## Samrådsredogörelse

# Detaljplan för Södra Svalöv 30:7 Lanttyckan del 2, Svalöv, Svalövs kommun

## Granskningshandling

### Plankarta

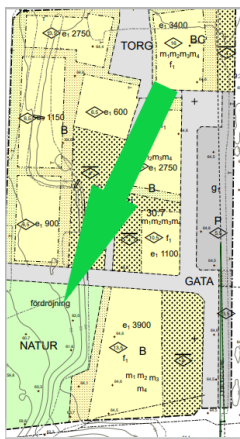
Det är viktigt att säkerställa att lokalgatan är tillräckligt bred om Va-ledningar ska anläggas lokalgata. Här ska skyddsavstånd hållas till samtliga byggnader och el/fjärvärmeledningar.

Hur ska dagvatten avledas från nordöstra sidan av planområde till fördröjningsytan i sydväst hörnet?

VA-utredningen får visa på möjlig ledningsdragning inom området för vatten-, spill- och dagvatten. Utifrån resultatet av pågående VA-utredning behöver kanske plankarta uppdatera med möjliga U-områden för allmänna VA-ledningar.

Vi kan utläsa möjligt instängda områden i plankarta (se bilden till den högra sidan). Det får VA-utredning visa.
